美浜発電所、高浜発電所及び大飯発電所
原子炉設置変更許可申請
【有毒ガスに関する規則改正のうち
指摘事項の回答及び
基準規則適合性について】

令和元年10月15日
関西電力株式会社

1. 今回の説明方針について

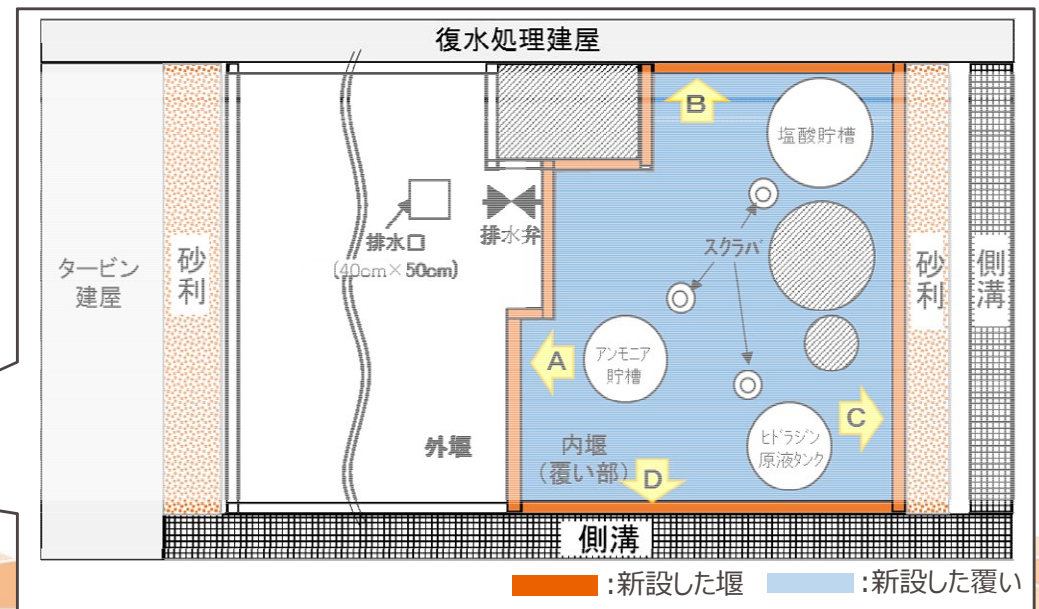
コメントNo. 4-3

堰内外の状況（中和槽の配管径、漏洩時の拡大範囲等）を踏まえ、有毒ガスの発生量を説明すること。

- 調査対象である高浜3号炉 塩酸貯槽、アンモニア貯槽、ヒドラジン原液タンクが設置されている内堰には中和槽への排水口はなく、単一のタンク漏えい時には全量堰内に留まることとなる。
- 複数タンクからの同時漏えいにより、堰容量を超過した場合には、外堰に面した堰が他の面と比較して低くなっているため、下図A方向へのみ流下し、外堰内の排水口より廃液中和槽に流下する。
- また、これら堰は、鉄筋コンクリート及び鉄板からなる堅牢な構造物であり、大きく損壊することはないと考えるが、仮に堰外に漏えいした場合でも、堰周辺に設けた側溝に流下する。
- 以上のことから、堰外に漏えいした場合においても、薬品が広範囲に広がることはない。
- なお、高浜4号炉 塩酸貯槽、アンモニア貯槽、ヒドラジン原液タンクの堰内外の状況は3号炉と同じである。

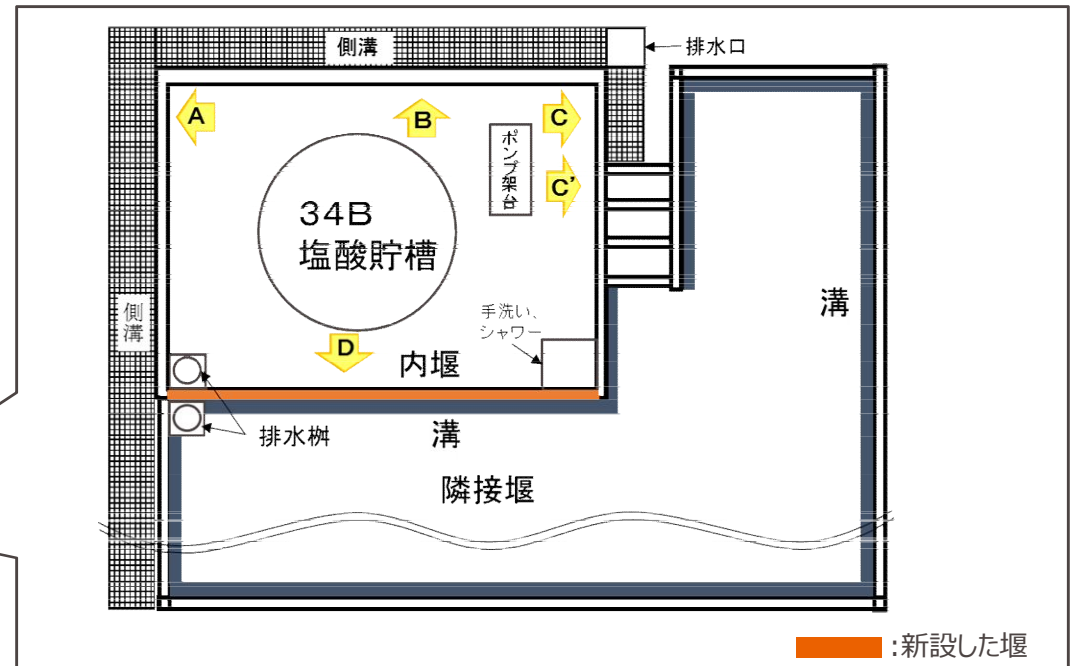
コメントNo. 4-3

堰内外の状況（中和槽の配管径、漏洩時の拡大範囲等）を踏まえ、有毒ガスの発生量を説明すること。

- 調査対象である大飯3, 4号機 B-構内排水処理装置 塩酸貯槽が設置されている内堰には、中和槽はなく、漏えい時には全量堰内に留まることとなる。
- これら堰は、鉄筋コンクリート及び鉄板からなる堅牢な構造物であり、大きく損壊することはない、ひび割れなどが発生したとしても多量に漏えいすることはないと考えられる。
- 仮に、堰外に漏えいしたとしても、堰周囲の側溝又は隣接堰に流入するため、薬品が広範囲に広がることはない。
- なお、塩酸貯槽は平底タンクであり、堰面積としてはタンク断面積を除くことも可能であるが、評価にあたっては簡略化のため、一律開口部の全面積を設定している。（タンク断面積を除いた場合、塩酸の低減効果は約10%となる。）

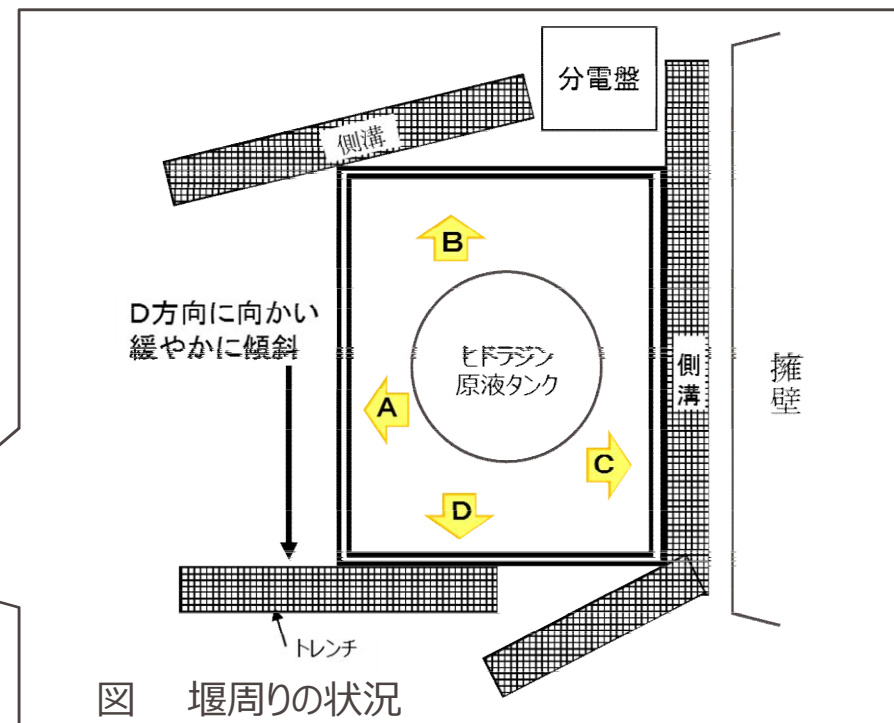
コメントNo. 4-3

堰内外の状況（中和槽の配管径、漏洩時の拡大範囲等）を踏まえ、有毒ガスの発生量を説明すること。

- 調査対象である大飯1号機 ヒドラジン原液タンクには、中和槽はなく、漏えい時には全量堰内に留まることとなる。
- これら堰は、鉄筋コンクリート製の堅牢な構造物であり、大きく損壊することはない、ひび割れなどが発生したとしても多量に漏えいすることはないと考えられる。
- 仮に、堰外に漏えいしたとしても、堰周囲の側溝又はトレンチに流下するため、薬品が広範囲に広がることはない。

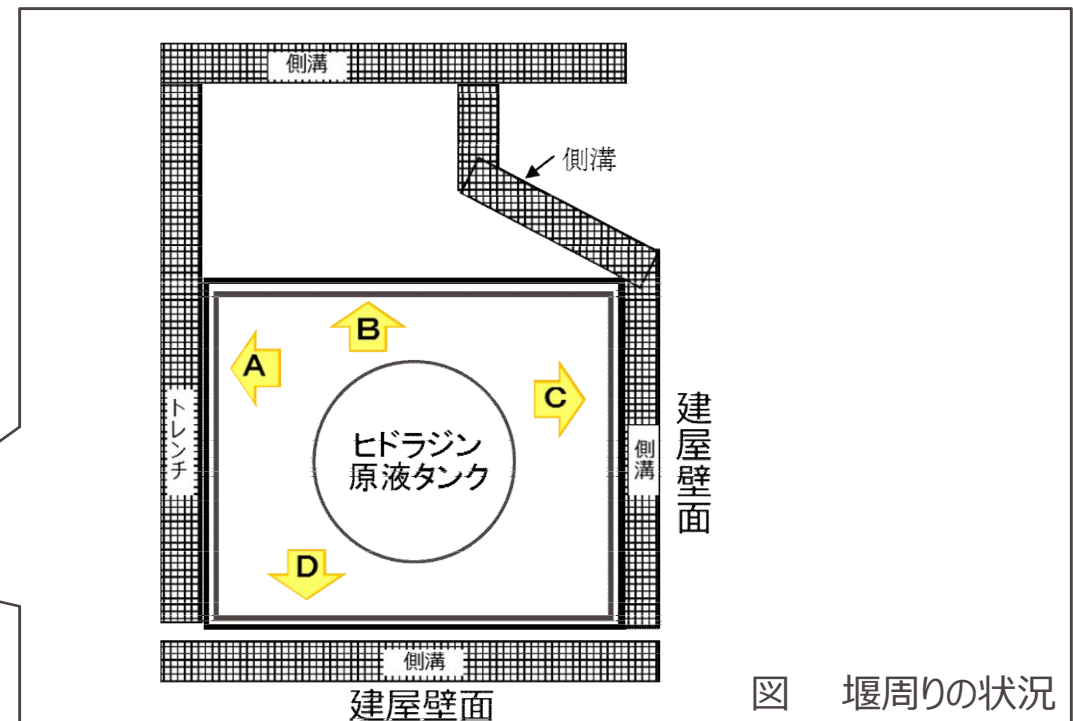
コメントNo. 4-3

堰内外の状況（中和槽の配管径、漏洩時の拡大範囲等）を踏まえ、有毒ガスの発生量を説明すること。

- 調査対象である大飯2号機 ヒドラジン原液タンクには、中和槽はなく、漏えい時には全量堰内に留まることとなる。
- これら堰は、鉄筋コンクリート製の堅牢な構造物であり、大きく損壊することはない、ひび割れなどが発生したとしても多量に漏えいすることはないと考えられる。
- 仮に、堰外に漏えいしたとしても、堰周囲の側溝又はトレンチに流下するため、薬品が広範囲に広がることはない。

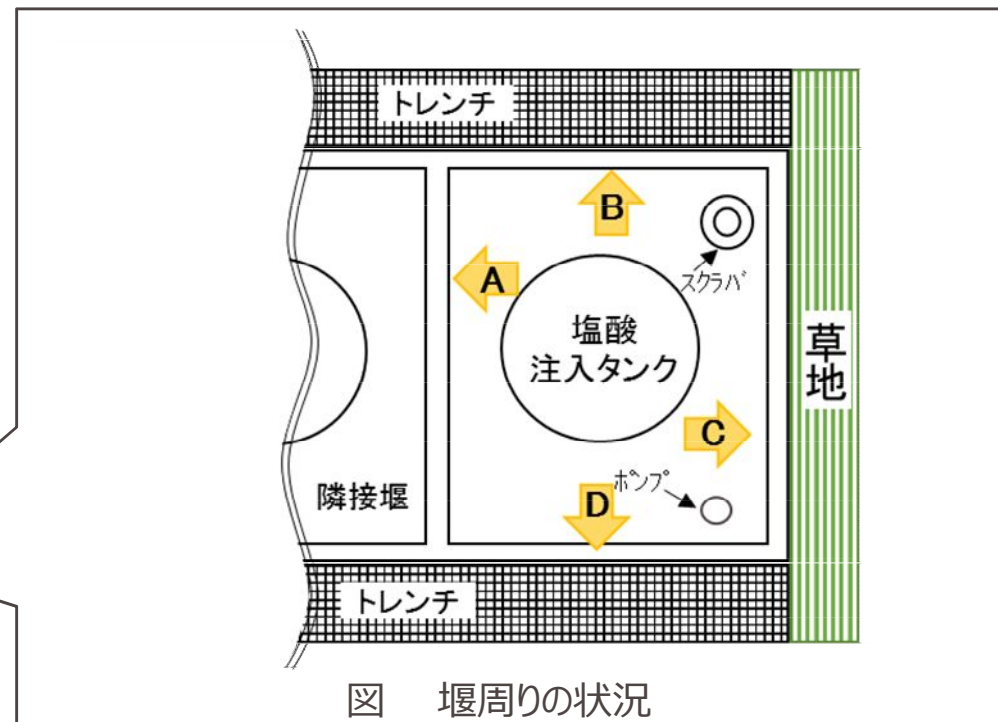
コメントNo. 4-3

堰内外の状況（中和槽の配管径、漏洩時の拡大範囲等）を踏まえ、有毒ガスの発生量を説明すること。

- 調査対象である美浜発電所 構内排水塩酸注入タンクには、中和槽はなく、漏えい時には全量堰内に留まることとなる。
- 堰は、鉄筋コンクリート製の堅牢な構造物であり、大きく損壊することはないと、ひび割れなどが発生したとしても多量に漏えいすることはないと考えられる。
- 仮に、堰外に漏えいしたとしても、堰周囲は下図のとおりとなっており、B及びD方向はトレンチへ流下する。また、C方向は草地のため地中に浸透する。A方向は隣接堰へ流入するため、薬品が広範囲に広がることはない。

図 建屋影響の有無の判断フロー

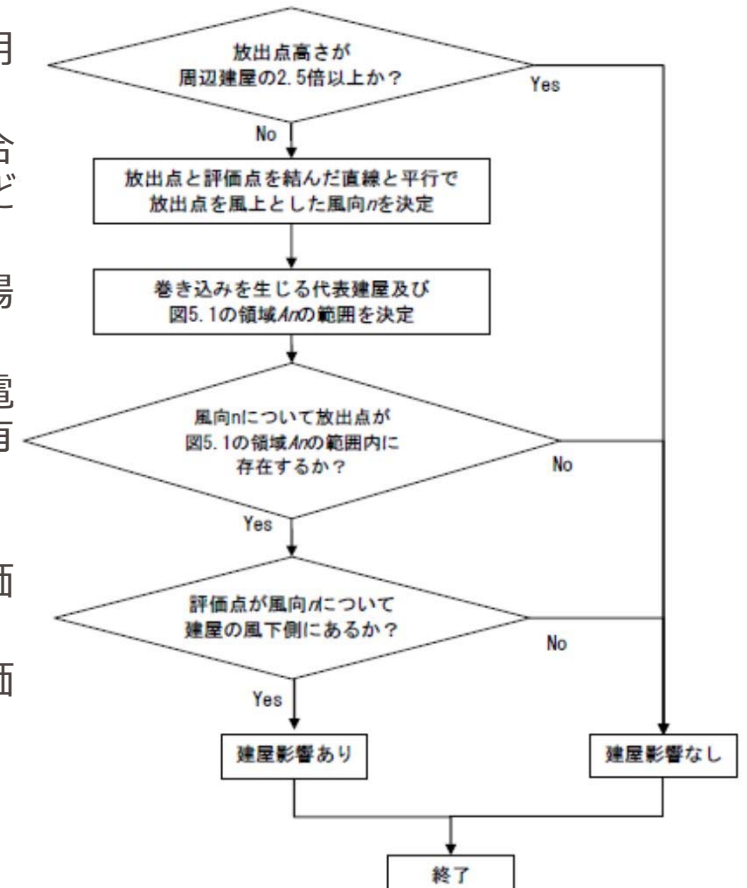
コメントNo. 4-4

大気拡散において、建屋巻き込みをどのように考慮しているか詳細を説明すること。

建屋巻き込みによる影響は、被ばく評価手法（内規）※1に示される手法を用いて評価を実施している。

被ばく評価手法（内規）では、右図のフローに従い、条件が全て該当した場合に、建屋影響を考慮することとしている。

放出源と評価点の位置関係から、高浜発電所ではタービン建屋を、大飯発電所ではタービン建屋又は原子炉格納容器を代表建屋と選定し、建屋影響の有無を評価している。

建屋影響ありと判定された場合には、被ばく評価手法（内規）に示すとおり、建屋影響を考慮する各方位に対して、建屋投影面積を算定し、大気拡散評価を実施している。

なお、美浜発電所については、建屋影響を考慮しなくても有毒ガス濃度の評価値が防護判断基準値を十分に下回ることから、建屋影響は考慮していない。

図 評価における中和槽の取扱いイメージ

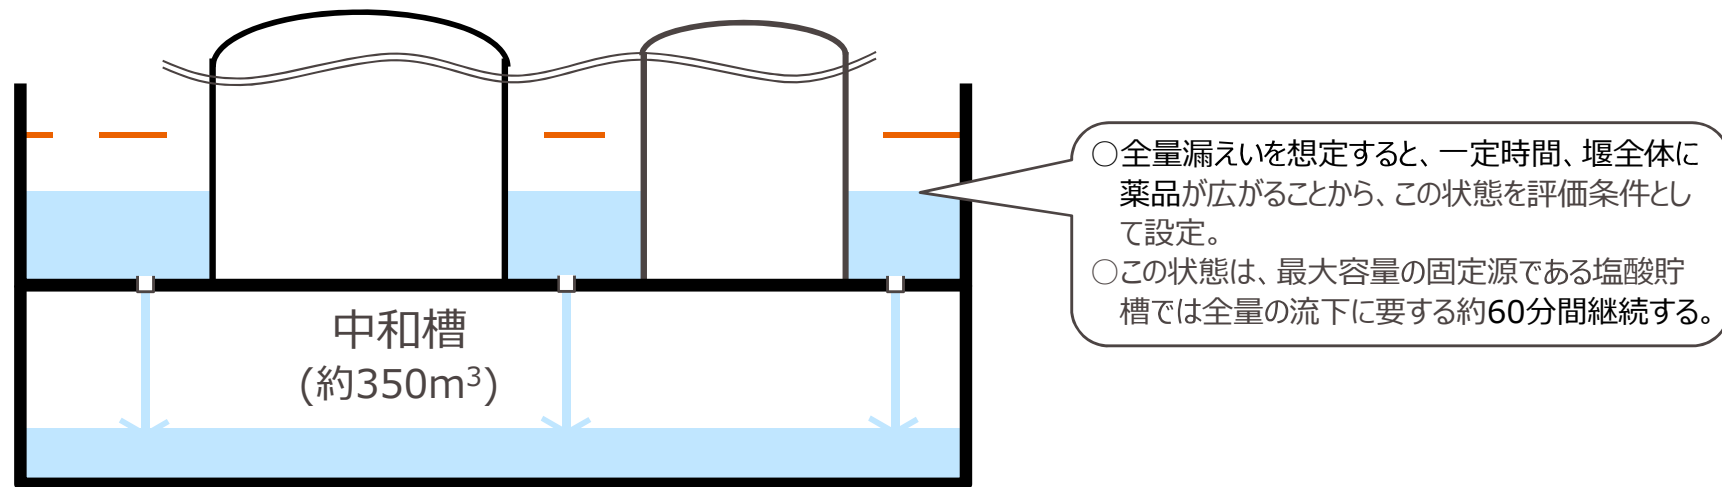
No. 5-6

中和槽を見込んでいないことに対して過度な保守性を持たせていないことを説明すること。

大飯発電所の復水処理装置用薬品タンクの堰には下部に中和槽があるため、薬品が漏えいした場合には、堰床面の排水口より中和槽に流下するが、評価においては、この中和槽の機能には期待せず、漏えい薬品が堰内に留まることを想定した。

これは、想定し得る最も厳しい条件として、タンクが保有する薬品全量が漏えいすることを想定し、一定時間、堰全体に薬品が広がるものとして評価しているものである。

従って、中和槽の有無は事象の継続時間に影響するものであり、濃度評価において過度な保守性は見込んでいない。
